RESPUESTAS A LAS CONSULTAS RECIBIDAS ACERCA DE LOS PLIEGOS DEL PROCEDIMIENTO DE LICITACIÓN DEL CONTRATO Nº 1/2025 “SERVICIOS DE ASISTENCIA TÉCNICA PARA LA REDACCIÓN DE PLANES INTEGRALES DE GESTIÓN DE SISTEMAS DE SANEAMIENTO (PIGSS) Y ESTUDIOS EN REDES DE SANEAMIENTO”

- **Fórmula y gráfica para valorar la experiencia del Responsable del Contrato:**

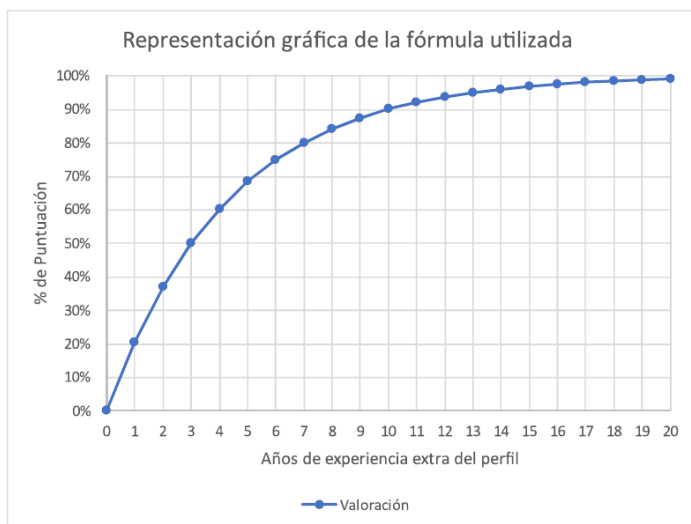
Pregunta 3: Hemos observado errores en las fórmulas que dan en el PCAP para el cálculo de la puntuación por la experiencia de los diferentes perfiles (apartados 8. A) 2.1, 8. A) 2.2, 8. A) 2.3 y, 8. A) 2.4). Los resultados de las fórmulas que dan en el Pliego no se corresponden con los de las gráficas, dando incluso valores negativos.

$$Vi = 12 \times \left(1 - 2^{-\frac{N_{Ri}}{3}}\right) + Odi$$

Respuesta 3: La fórmula establecida para los criterios de valoración indicados en la consulta es correcta y en ningún caso otorga valores negativos y, ello, es porque en el exponente tiene signo negativo (subrayado en amarillo). A simple vista no se aprecia, pero si aumentan el documento se observa dicho signo:

$$Vi = 12 \times \left(1 - 2^{-\frac{N_{Ri}}{3}}\right) + \text{Odi}$$
